Stadt Aalen
Stadtplanungsamt
61-621.411: 04-01/3 AS/Ay/ Dblu/ Mi

1. Abwägung

Zum Bebauungsplan „Zwischen Bleichgartenstraße, Max-Eyth-Straße und Hirschbachstraße“, in den Planbereichen 04-01 und 04-02, Plan Nr. 04-01/3 in Aalen-Kernstadt und Satzung über örtliche Bauvorschriften für das Plangebiet, Plan Nr. 04-01/3

Stellungnahmen aus der frühzeitigen Beteiligung vom 12.05.2025 bis 13.06.2025

Abb.: HQ100 bestehende Hochwassergefahrenkarte = rechts-wirksames Überschwemmungsgebiet.

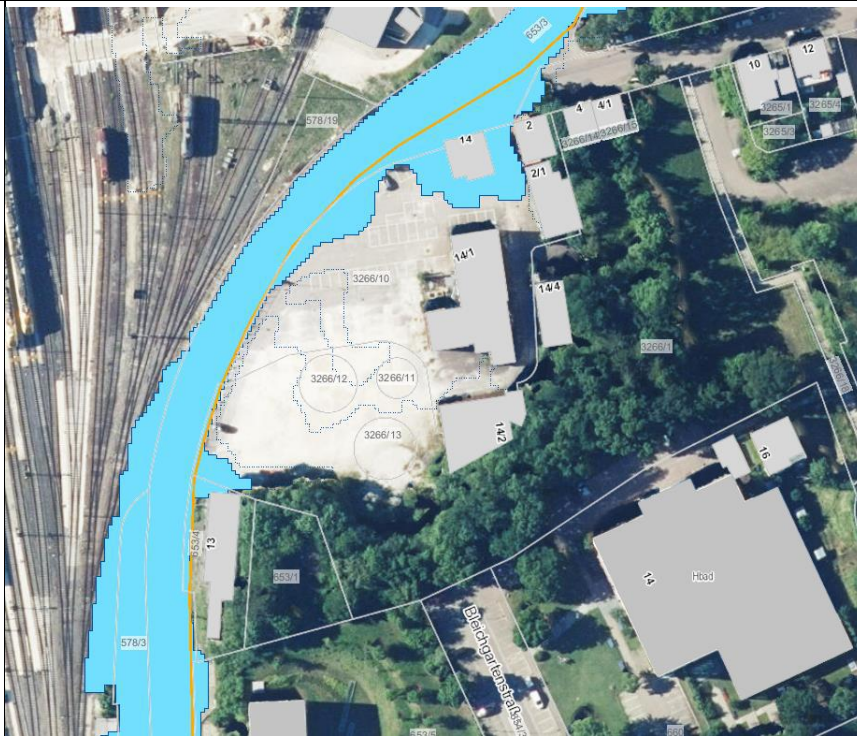
<u>Oberirdische Gewässer einschließlich Gewässerbau und Hoch- wasserschutz</u> HQ100 - Überschwemmungsgebiet Hirschbach Im Norden ist das Plangebiet vom Überschwemmungsgebiet des Hirschbaches betroffen. Da es sich um die Überplanung ei- nes bestehenden Baugebietes handelt ist im Rahmen der weite- ren Bauleitplanung §78 (3) des Wasserhaushaltsgesetzes zu beachten. Dies ist insbesondere:

1. Die Vermeidung nachteiliger Auswirkungen auf Oberlieger und Unterlieger 2. Die Vermeidung einer Beeinträchtigung des bestehenden Hochwasserschutzes 3. Die Hochwasserangepasste Errichtung von Bauvorhaben	Wird zur Kenntnis genommen

Die vorgelegten Unterlagen liefern bisher wenig Informationen für eine Bewertung der o.g. Punkte. In Verbindung mit der unten erläuterten Starkregengefahr, ist besonderes Augenmerk auf die Punkte 1 und 3 zu richten, da Schutzmaßnahmen wichtig sind, diese aber nicht zum Nachteil Dritter wirken dürfen.	Wird zur Kenntnis genommen. Grundsätzlich ist aber davon auszugehen, dass durch die Umsetzung der Planung eine geringere Versiegelung von Flächen erfolgt, was tendenziell zu einer Entlastung der bestehenden Situation führt.
		Durch die Hochwasserschutzmaßnahmen am Einlauf der Hirschbachverdolung oberhalb des neuen Kombibades sollte nach aktuellen hydraulischen Berechnungen das HQ100 des Hirschbaches durch die Verdolung abgeführt werden können. Das Plangebiet sollte nicht mehr von einem HQ100 betroffen sein. Da die Hochwassergefahrenkarte des Hirschbaches bisher weder von der Stadt Aalen noch in einer allg. Form vom Land Baden-Württemberg fortgeschrieben wurde, sind die HQ100-Flächen der bestehenden Hochwassergefahrenkarte im rechtlichen Sinne immer noch gültiges Überschwemmungsgebiet (vgl. Abb.). Alle Vorhaben im nördlichen Bereich des Plangebietes müssten deshalb bis zu einer rechtswirksamen Fortschreibung der Hochwassergefahrenkarte als Vorhaben im Überschwemmungsgebiet bewertet werden. Das Überschwemmungsgebiet ist deshalb in die Pläne aufzunehmen.	Wird zur Kenntnis genommen. Betroffen durch das HQ100 (laut Hochwassergefahrenkarte → rechtswirksames Überschwemmungsgebiet) ist das denkmalgeschützte Gebäude Hirschbachstraße 14. Dies liegt im Randbereich des HQ100 Gebiets. Eine Gefährdung kann durch einfache technische Maßnahmen - insbesondere die Abdichtung der Kellerfenster - verhindert werden Nach Überprüfung der Hochwassergefahrenkarten besteht keine Gefahr mehr für ein HQ100. Grundlage dieser Aussage bildet die Flussgebietsuntersuchung Oberer Kocher – Teil D (S. 66-67) Laut dieser Untersuchung liegt das Plangebiet nach den neusten Maßnahmen überwiegend außerhalb des HQ100-Überschwemmungsgebiets. Die Planungen berücksichtigen die Belange des Hochwasserschutzes .

Abb.: HQextrem = Hochwasserrisikogebiet

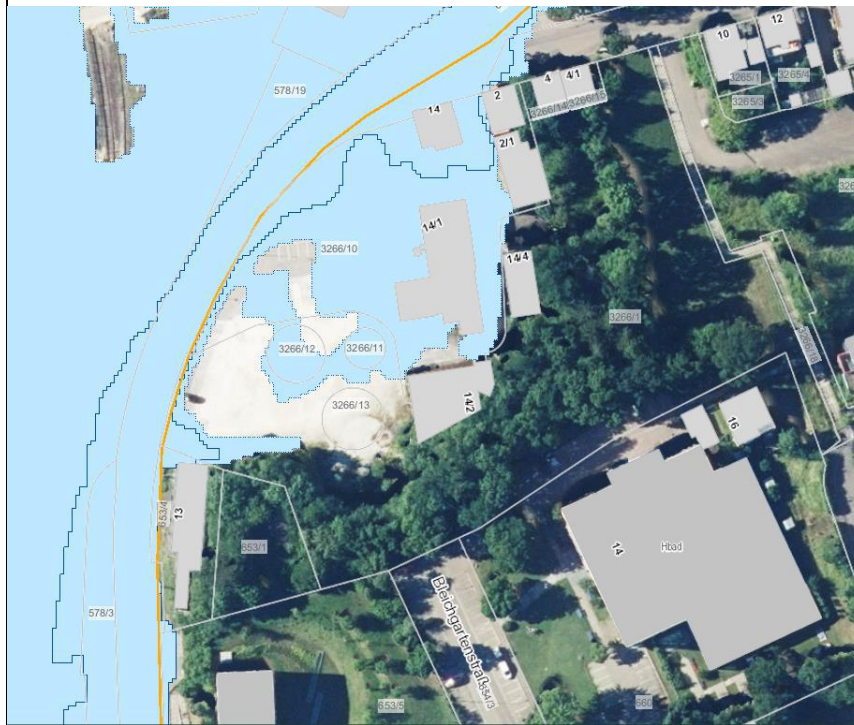
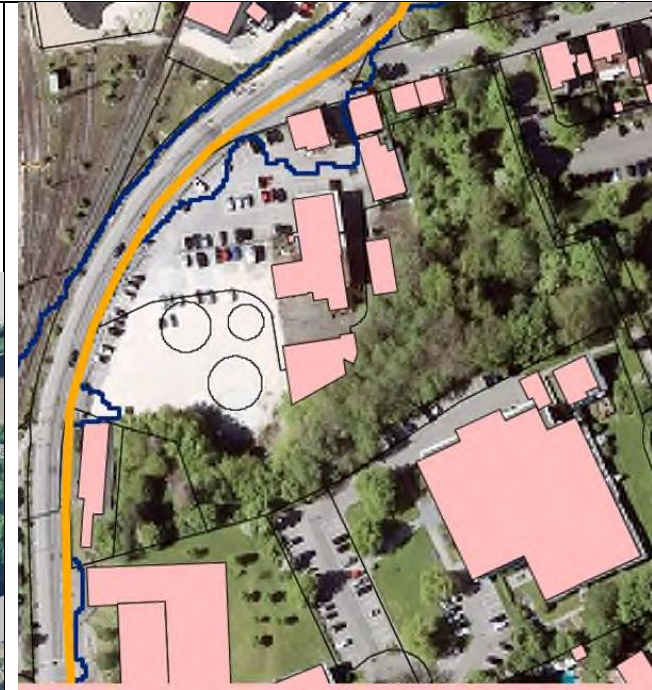
Das Plangebiet ist bei einem extremen Hochwasser des Hirschbachs betroffen und liegt somit in einem sog. Hochwasserrisikogebiet. In Verbindung mit der unten erläuterten Starkregengefahr ist insbesondere im nördlichen Teil des Plangebietes Augenmerk auf einen angepassten Hochwasserschutz zu legen.

Die Starkregengefahrenkarte zeigt im Norden des Plangebietes eine Betroffenheit ausgehend von der Hirschbach- und Schelmenstraße. Dass Straßen im Starkregenfall zur 2. Abflussebene werden, ist oft unvermeidbar. Angrenzende Grundstücke sollten aber darauf vorbereitet werden. Im Bebauungsplan ist das Risiko darzulegen und konkrete Schutzmaßnahmen angepasst an die gewünschte bauliche Entwicklung sollten vorgeschlagen werden. In fachlicher Hinsicht ist die Starkregengefahrenkarte aufgrund der detaillierteren Berechnungsmethoden im vorliegenden Fall aussagekräftiger als die „gröbere“ Hochwassergefahrenkarte.

Wird zur Kenntnis genommen. Grundsätzlich stellt das Parkhaus im Norden keine sensible Nutzung innerhalb des potenziell gefährdeten Bereichs dar. Sensiblere Nutzungen wie Wohngebäude befinden sich in topographisch erhöhter Lage und liegen damit außerhalb der hochwassergefährdeten Flächen. Dennoch werden im Bebauungsplan entsprechende Hinweise zu hochwassersicheren Bauweisen aufgenommen.

Wird zur Kenntnis genommen. Im Bebauungsplan wird ein Hinweis auf Starkregengefährdung im nördlichen Plangebiet aufgenommen.

Abb.: Auszug aus der Hochwasserrisikomanagement-Abfrage

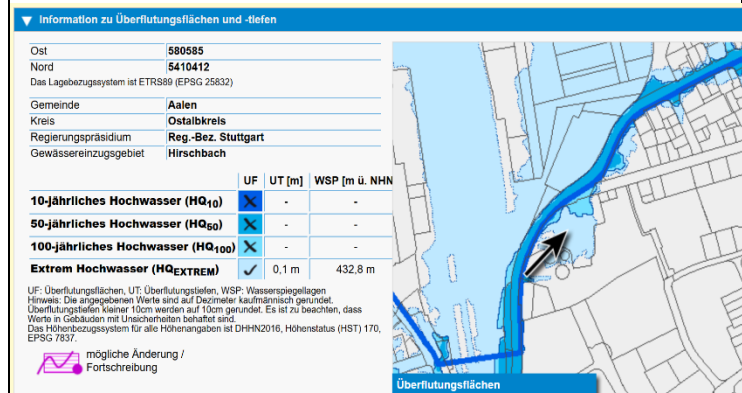
Im Hinblick auf die teilweise Lage der Planung in einem Überschwemmungsgebiet (HQ100) sowie in einem Hochwasserrisikogebiet (HQextrem mit Überflutungstiefen von bis zu 1 m) weisen wir auf die Notwendigkeit hin, die Verordnung über die Raumordnung im Bund für einen länderübergreifenden Hochwasserschutz (BRPH) vom 19. August 2021 zu beachten. Sie ist am 1. September 2021 in Kraft getreten und setzt für den Hochwasserschutz Ziele und Grundsätze der Raumordnung fest. In deren Anlage, dem Länderübergreifenden Raumordnungsplan für den Hochwasserschutz, finden sich u.a. folgende Festlegungen:

Wird zur Kenntnis genommen. Hinsichtlich der Aspekte des Hochwasserschutzes ist auch auf die Ausführungen des Geschäftsbereichs Wasserwirtschaft beim Landratsamt Ostalbkreis unter Ziff. 5 dieses Abwägungsvorschlags zu verweisen. Dort wird bereits erläutert, dass durch Maßnahmen zum Hochwasserschutz am Einlaufbauwerk des Hirschbachs im Bereich des neuen Kombibades eine Abführung eines 100-jährlichen Hochwassers rechnerisch nachgewiesen werden kann und nun die Hochwassergefahrenkarten hinsichtlich dieser Verbesserungen angepasst werden müssen. Es wird dort davon ausgegangen, dass das Plangebiet bei einem 100-jährlichen Hochwasser nicht mehr überflutet wird.

Bei der Betrachtung des HQ,Extrem wird von deutlich geringeren Überflutungstiefen zwischen 0,1 und 0,2 m ausgegangen. Eine Gründung auf 433 m. ü. NN. würde Gefahren demnach ausschließen. Es werden Empfehlungen dafür ausgesprochen.
